改善箇所説明図

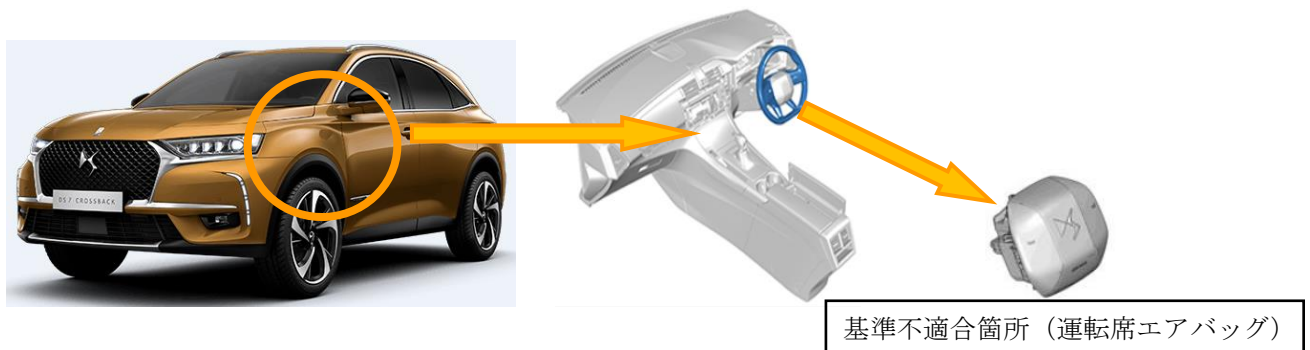
不具合の内容

運転席用エアバッグにおいて、製造工程のクッション格納作業用工具が不適切なため、クッションカバーが損傷した状態で格納されているものがある。そのため、エアバッグのクッション機能が劣るものがあり、最悪の場合、エアバッグ展開時に乗員の保護が十分できないおそれがある。

全車両、運転席用エアバッグユニットを対策品に交換する。

運転席ドアストライカー取り付けボルトの上側1つに黒ペイントを塗る。
